DETAILBOEK PRINCIEPE DETAILS ISKCON

verlening van de gevraagde omgevingsvergunning voor tussen de Waldorpstraat ongenummerd en de 1e Van der Kunstraat ongenummerd

Op 24 juni 2015 hebben wij uw aanvraag om een omgevingsvergunning ontvangen voor het oprichten van een tempelgebouw (Mandir) in het tempelcomplex Laakhaven tussen de Waldorpstraat ongenummerd en de 1e Van der Kunstraat ongenummerd .

grote koepel

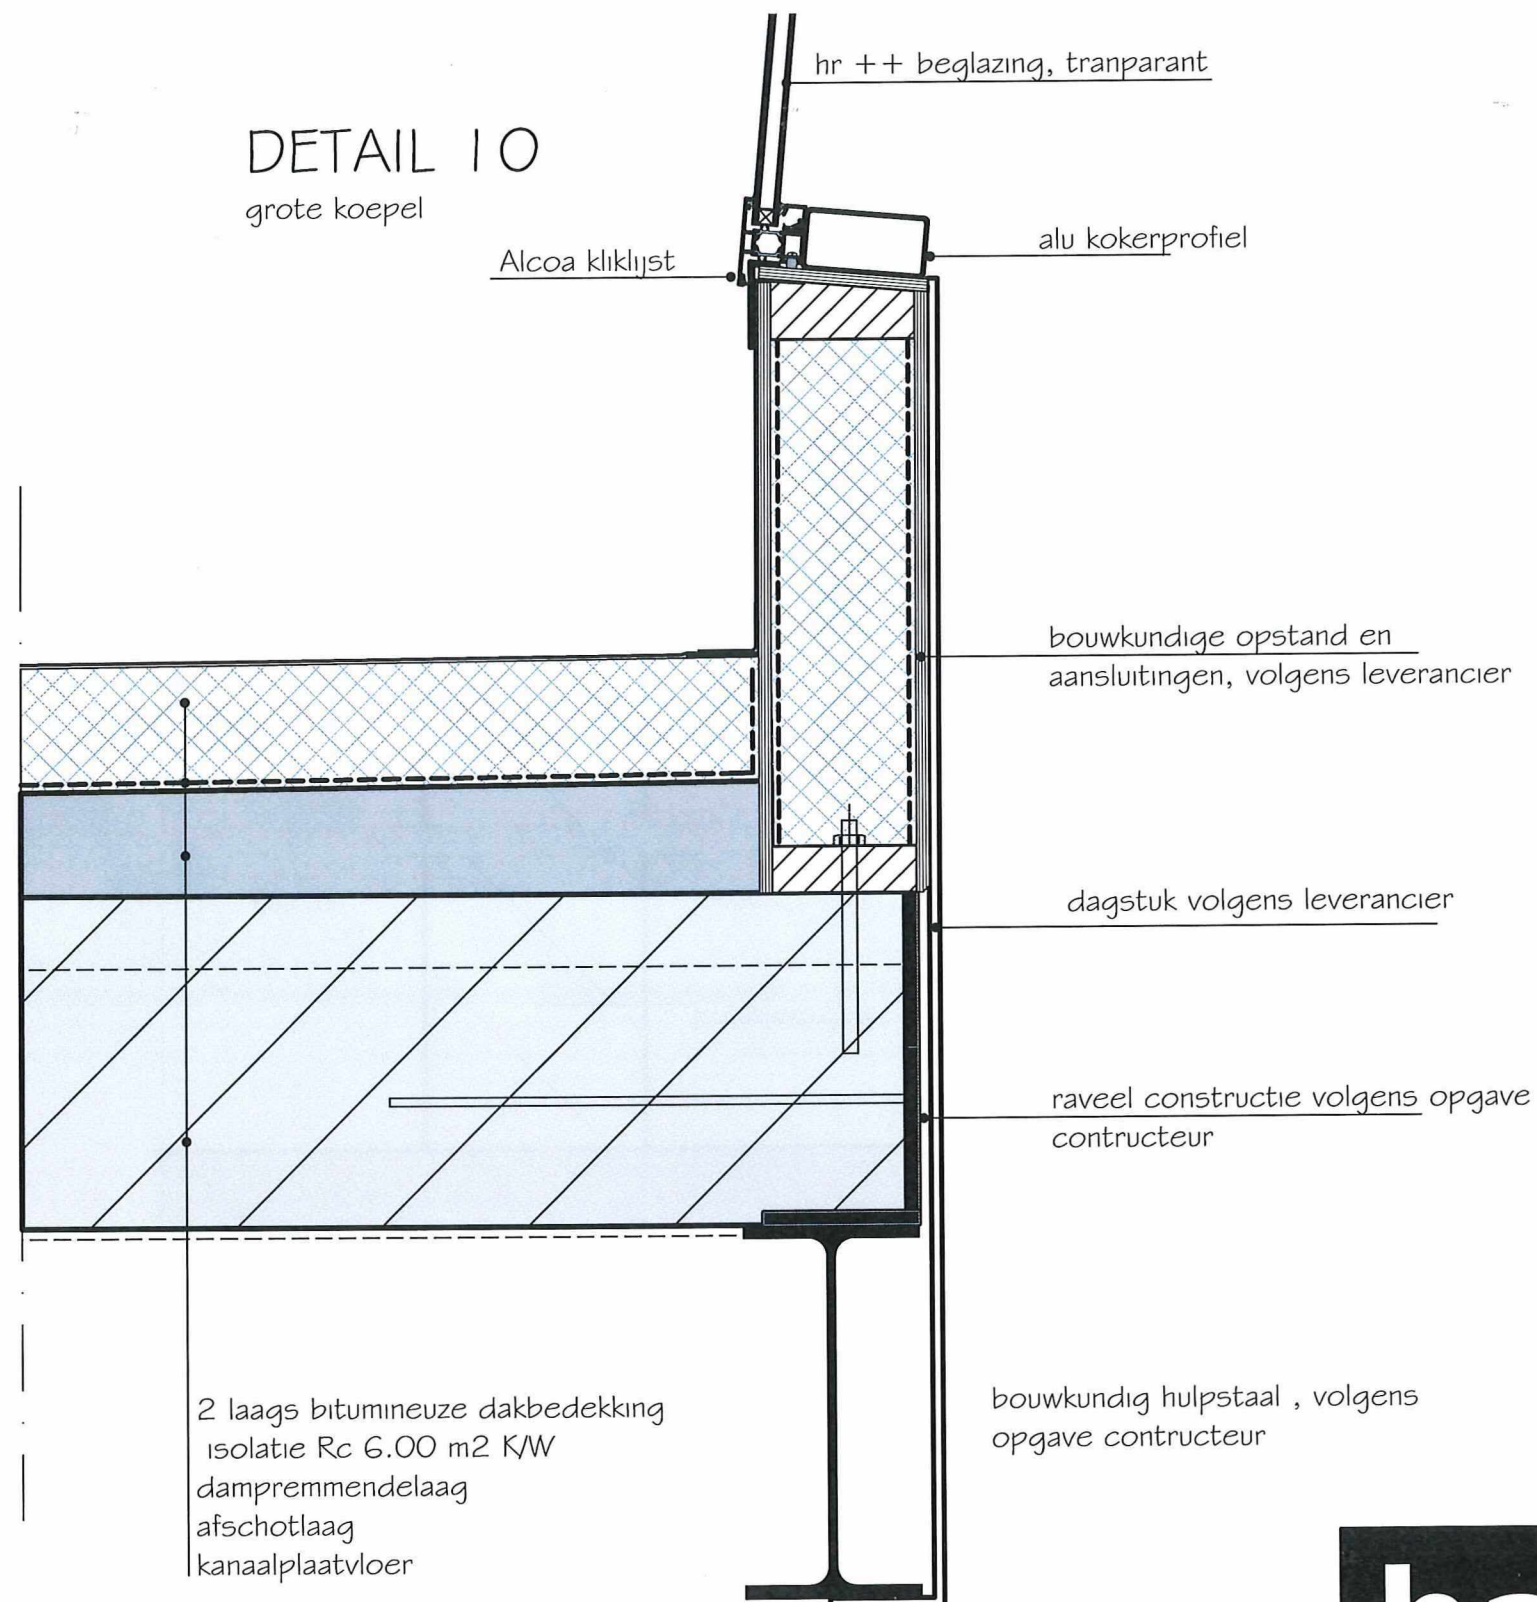
In het bouwplan zitten nog steeds situaties waar een doorval beveiling moet worden geplaatst. Dit geldt met namen t.p.v de kozijnen op de tweede verdieping en de kozijnen/vliesgevel t.p.v de grote koepel op het dak. Deze moeten worden uitgevoerd in veiligheidsglas of er moet een hekwerk rondom de koepel worden geplaatst die voldoet aan het bouwbesluit.
